**Fra:** Solheim Waldemar <Waldemar.Solheim@norconsult.com>  
**Sendt:** 13. november 2019 16:00  
**Til:** Anngunn Marie Gullbrå  
**Emne:** SV: gbnr 24/8 bruksløyve sak 17/2208 - ny SOSI fil  
**Vedlegg:** Gesimshøyder.pdf

**Fra:** Anngunn Marie Gullbrå <[Anngunn.Gullbra@meland.kommune.no](mailto:Anngunn.Gullbra@meland.kommune.no)>  
**Sendt:** 13. november 2019 15:13  
**Til:** Solheim Waldemar <[Waldemar.Solheim@norconsult.com](mailto:Waldemar.Solheim@norconsult.com)>  
**Kopi:** Larissa Dahl <[larissa.dahl@meland.kommune.no](mailto:larissa.dahl@meland.kommune.no)>  
**Emne:** SV: gbnr 24/8 bruksløyve sak 17/2208 - ny SOSI fil

**Fra:** Larissa Dahl  
**Sendt:** 11. november 2019 10:54  
**Til:** Anngunn Marie Gullbrå  
**Emne:** gbnr 24/8 bruksløyve sak 17/2208

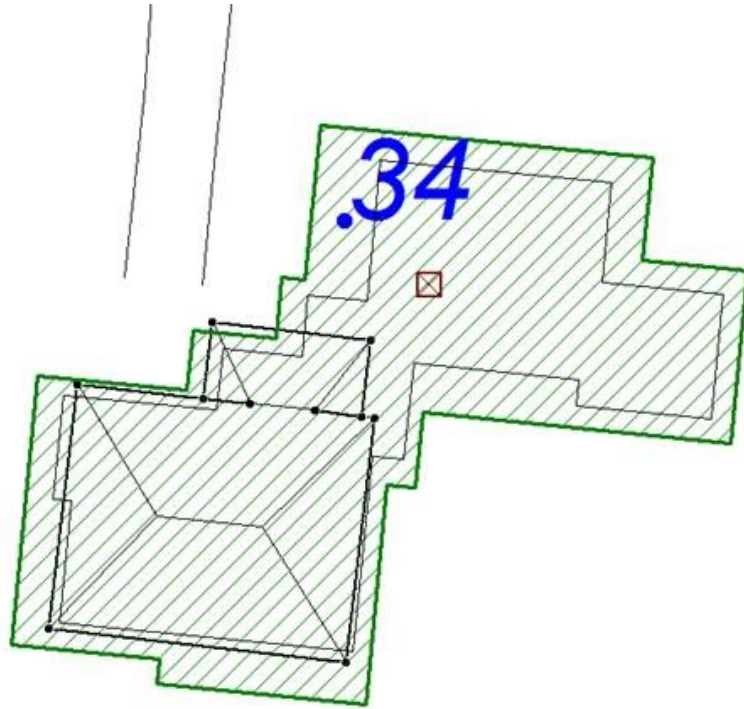
Kva snitt er det du viser til som skal vise at høyde som bygd samsvarar med godkjent høyde? Kan du ev senda dette direkte til meg?

Se vedlagt snitt

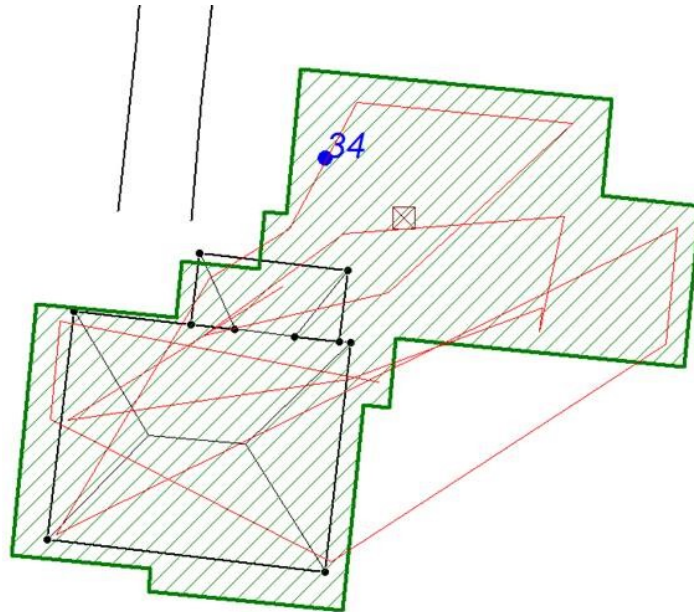
Dette er ikkje ei god sosi-fil.

Innmålingsdata frå tilsendt sosi- fil vises som raud strek- ved opptegning.

Svart strek er eksisterande bygningstakflate og grønt omriss er innlagt tiltak- truleg av takflate.

Me må kunne be om ei fil som teiknar hushjørna m omriss. Det er heller ikkje oppgitt nokre høgder på innmålt bygning.

Denne SOSI-filen angir grunnmurenes plassering på bakken. Takutstikkene vil ikke fremgå av denne filen med mindre dette også beregnes. Har ikke forstått om dette er etterspurt. Ser det også kommenteres manglende høyder på filen. Så langt ser vi bort fra dette, da kritiske høyder er oppgitt på oversendt snitt.
